改善対策届出番号	388	改善対策開始日	平成21年11月27日
不具合状態にあると認める構造、装置又は性能の状況及びその原因	<p>原動機クランクプーリの外側リング部において、表面処理が不適切なため、防振用ラバーとの接着が不十分なものがある。そのため、当該リング部と防振用ラバーが剥離し、当該リング部から異音が発生し、そのままの状態で使用を続けると、最悪の場合、当該リング部が離脱し、パワーステアリングポンプが作動せず、ハンドルの操作力が増大するおそれがある。</p>		
改善対策の内容	<p>全車両、クランクプーリを良品と交換するとともに、クランクプーリボルトを新品と交換する。</p>		
自動車使用者及び自動車分解整備事業者に周知させるための措置	<ul style="list-style-type: none"> ・使用者：ダイレクトメールで通知する。 ・自動車分解整備事業者：日整連発行の機関誌に掲載する。 ・改善実施済車には、その旨を点検整備記録簿に記載する。

改善対策対象車の主要諸元

改善箇所説明図

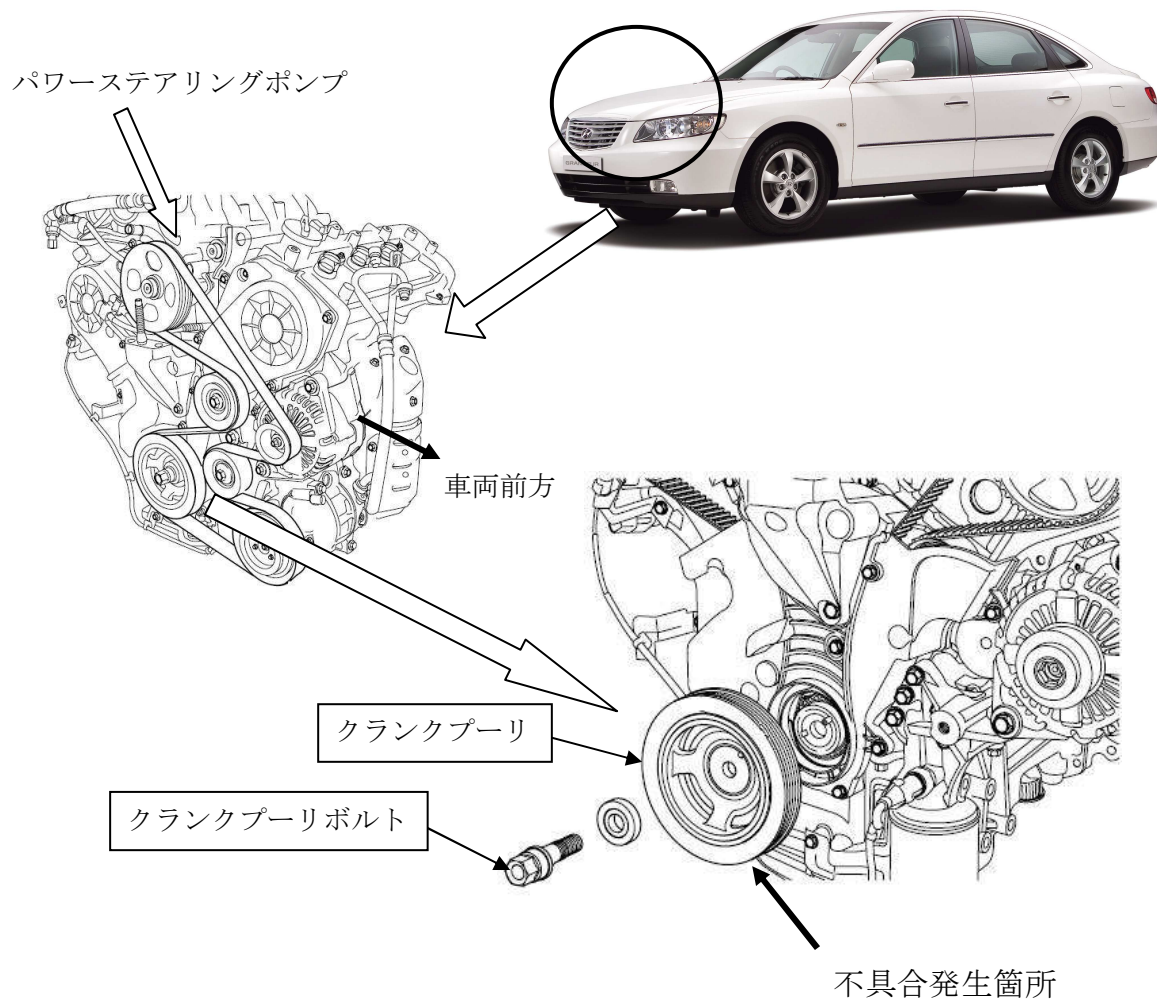
不具合発生箇所

原動機クランクプーリの外側リング部において、表面処理が不適切なため、防振用ラバーとの接着が不十分なものがある。そのため、当該リング部と防振用ラバーが剥離し、当該リング部から異音が発生し、そのままの状態で使用を続けると、最悪の場合、当該リング部が離脱し、パワーステアリングポンプが作動せず、ハンドルの操作力が増大するおそれがある。

改善の内容

全車両、クランクプーリを良品と交換するとともに、クランクプーリボルトを新品と交換する。

識別：手前側タイミングベルトカバー上部に黄ペイントを塗布する。
